ON.272.2.2015.III

ODPOWIEDŹ NA ZAPYTANIE

dot. przetargu: „Remont 12,851 km dróg w powiecie sztumskim w celu poprawy bezpieczeństwa i dostępności sieci drogowej Dolnego Powiśla”

Konstrukcja nawierzchni mijanki

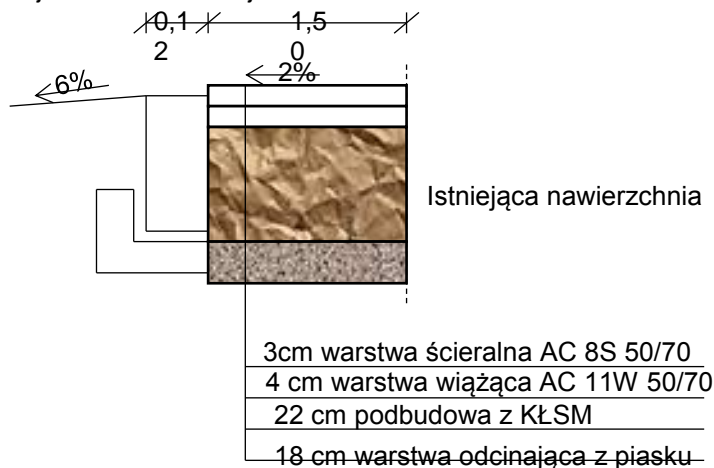
Prosimy o podanie projektowanej konstrukcji nawierzchni na mijankach, zatoce przystankowej w km 2+380 P i odtworzenie konstrukcji na torowisku PKP.

Odpowiedź:
